## 改善箇所説明図②

### 不具合内容

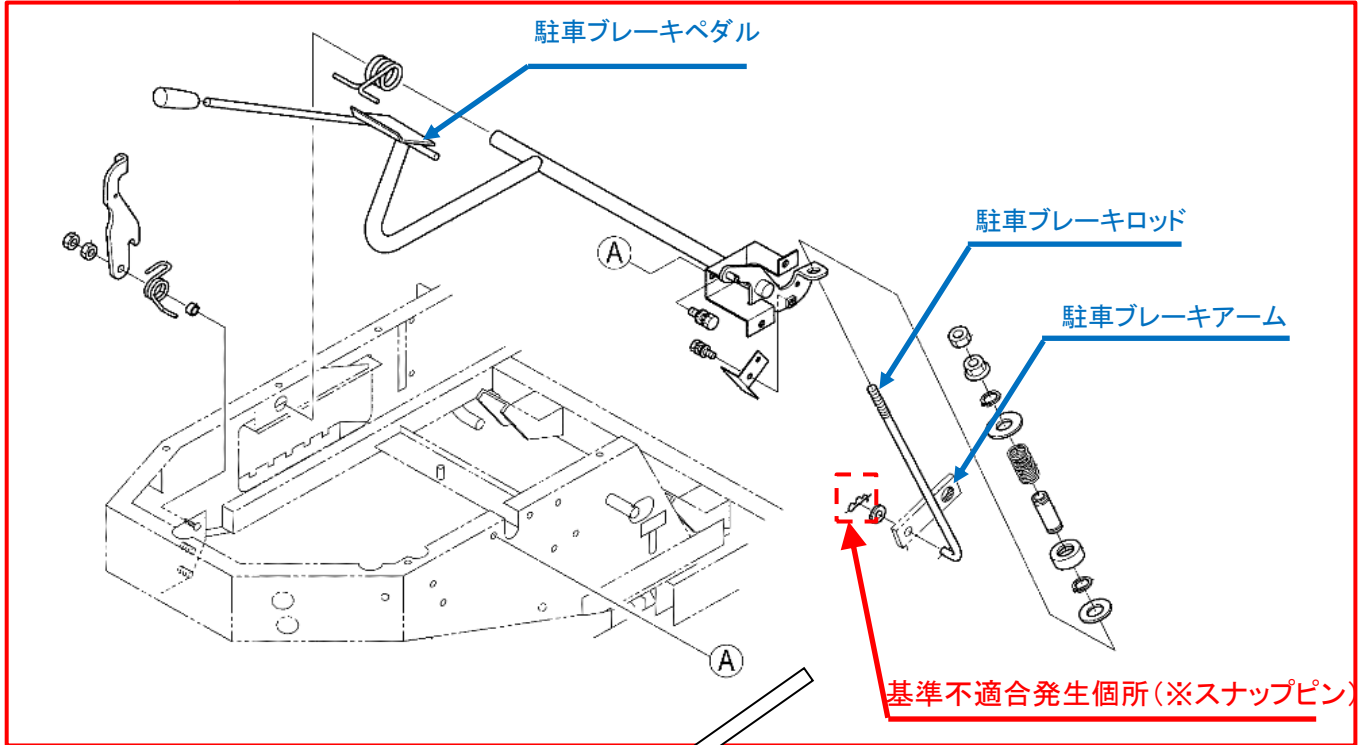
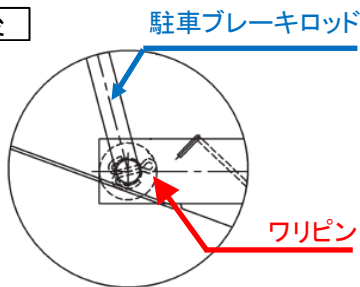
基準不適合発生箇所(※スナップピン)

制動装置において、駐車ブレーキペダルと駐車ブレーキアームを連結する駐車ブレーキロッドのピン選定が不適切でスナップピンによる連結としたため、ワラ等の引っ掛かりでスナップピンが抜ける場合がある。そのまま使用を続けると、駐車ブレーキロッドが駐車ブレーキアームから外れ、駐車ブレーキペダルで駐車ブレーキが効かなくなり、車両が動き出すおそれがある。

全車両、駐車ブレーキロッド部のスナップピンをワリピンへ変更する。

【対策前】・駐車ブレーキロッドと駐車ブレーキアームの連結にスナップピンを使用。

【対策後】・駐車ブレーキロッドと駐車ブレーキアームの連結にワリピンを使用。
